ACTA No. 02

Mesa técnica para la revisión de detalles del proyecto “Construcción Anillo Hidráulico Industrial – Sector Calle 33, Granja Santa Isabel, en el municipio de Zipaquirá, Cundinamarca”.

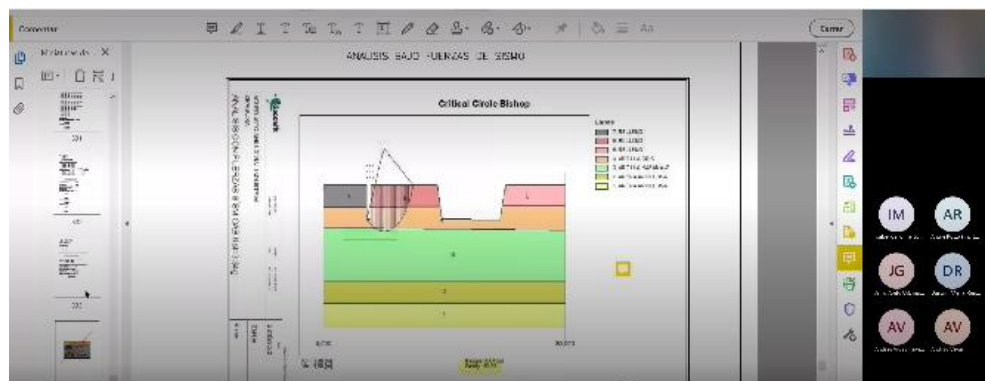
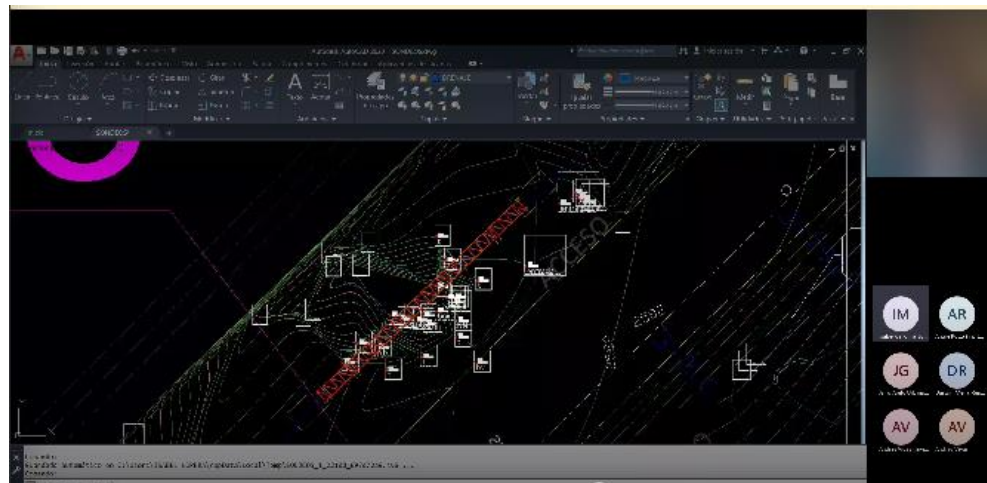
8. Siguiendo con el curso de la reunión, se procede a aclarar lo de las cajas, La Ing. Lopera indica que se menciona que son treinta y cuatro cajas de válvulas de dos tipos, uno de 1.30m y 1.20m ancho por 3.0m de largo y la segunda que se muestra en el documento:

Pero, cuando la Ing. Lopera se dirige a los anexos del cálculo de la capacidad de soporte, ya no coincide las geometrías, por lo que se solicita la revisión a la coherencia de las cajas que se necesitan en el proyecto, con las cajas a las que se le están haciendo el cálculo de la capacidad de soporte y demás cálculos

Además, la Ing. Lopera refiere a las recomendaciones del proceso constructivo, debido a que las modelaciones son con taludes 2:1 y no se sabe si hay disponibilidad de espacio, porque en el plano en (.dwg) la Ing. encontró muy pocas cajas, no las 34 que mencionan en el documento, por lo que solicita la verificación de la geometría de los taludes que están recomendando si quepan en términos de las construcciones de la vía, de los permisos que se tienen para los taludes

Y pregunta a los profesionales en hidráulica, si pueden confirmar que esa es la necesidad del proyecto, de acuerdo con el diseño que se tiene.

El Ing. Andrés contesta que no tiene el dato sobre profundidad técnica.

La Ing. Lopera procede a invitar al Ing. Bernd Castellar a comunicarse con el Ing. Hidráulico para la verificación, y que de manera similar la información que se le está suministrando al Ing. Estructural es la que corresponde con los diseños definitivos.
